DEILISKIPULAG SKÓGAHVERFIS AKRANESI - 4. ÁFANGI. BREYTT SKIPULAGSMÖRK

Bæjarstjórn Akraneskaupstaðar samþykkir eftirtaldir breytingar á deiliskipulagi 4. áfanga Skógahverfis, sem samþykkt var 25.2.2020:

<p>TEIKNISTOFA ARKITEKTA GYLFI GUDJÓNSSON OG FÉLAGAR ehf. arkitektar fa</p>	Skógahverfi, Akranesi, 4. áfangi	VERK 18-490
	BREYTING: Spennistöð á Asparskógum 5. Breytt deiliskipulagsmörk, niðurfelling norðurhluta deiliskipulags.	BLAÐ 03
HANNAD ÁÓ, LF	TEIKNAD ÁÓ	DAGS. 24.8.2021
KVARÐI 1:1.000. Blaðstærð A2	BREYTT

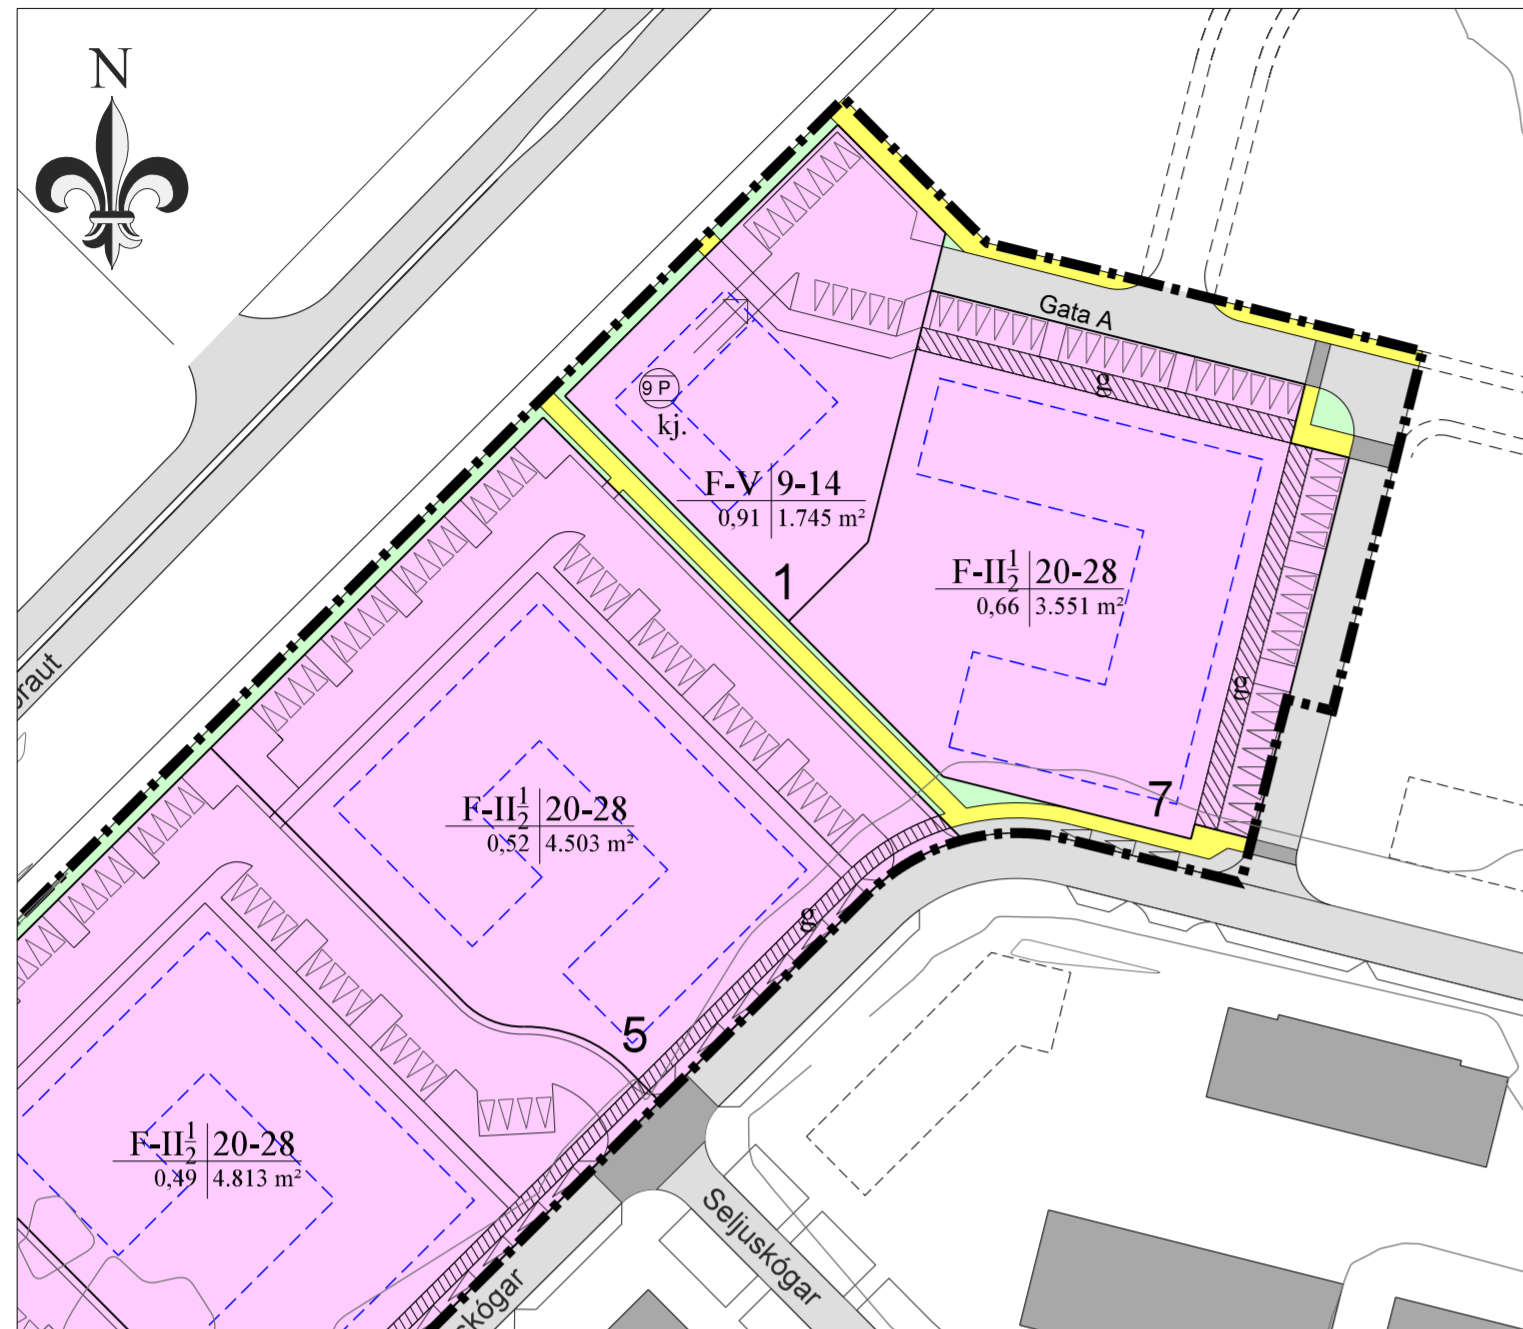
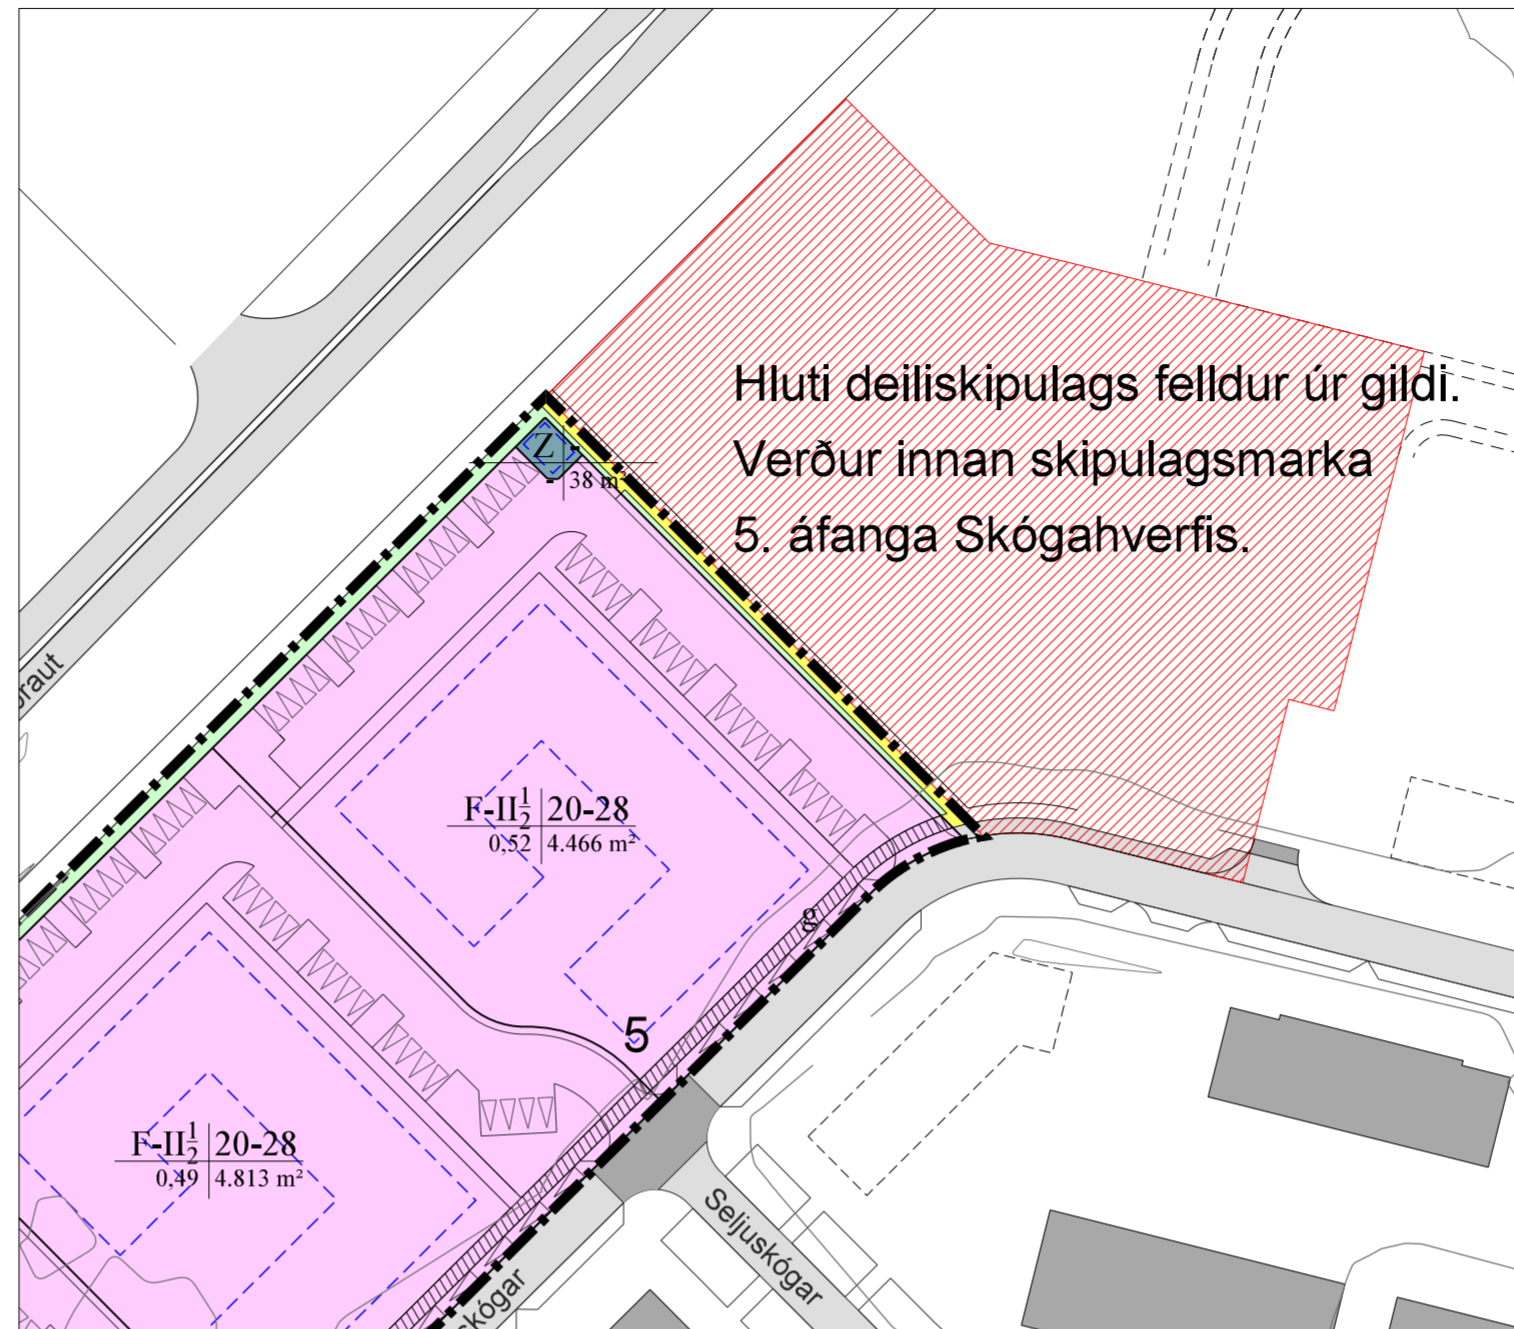
- Norðurmörkum deiliskipulagsins er breytt og hluti þess felldur undir nýtt deiliskipulag 5. áfanga Skógahverfis. Um er að ræða tæplega 0,7 ha svæði nyrst á skipulagssvæðinu. Tílefni breytingarinnar er samræming við deiliskipulag 5. áfanga.
- Lóð fyrir dreifistöð raforku, spennistöð, er afmörkuð á norðurhorni Asparskóga 5 í samræmi við útgefið mælibleið.
- Lóðin að Asparskógum 5 er minnkuð um 38 m². Áhrif á nýtingarhlutfall er innan skekkjumarka.

Breytingin hefur óveruleg áhrif á íbúðarbyggð á Asparskógum 5 þar sem byggingarreitur fjölbylishúss norðan lóðar verður álíka langt frá lóðamörkum og hæð húss 3-5 hæðir í stað 5 hæða. Byggingarreitur norðaustan lóðarinnar verður fjær en nú er.

Breytingin felur ekki í sér breytta landnotkun og verður nýting lóða samkvæmt deiliskipulagi 5. áfanga Skógahverfis svipuð og áður. Breytingin hefur hvorki áhrif á útsýni né skuggavarp á lóðinni Asparskógum 5. Breytingin telst því óveruleg sbr. 3. mgr. 44. gr. skipulagslaga nr. 123/2010.
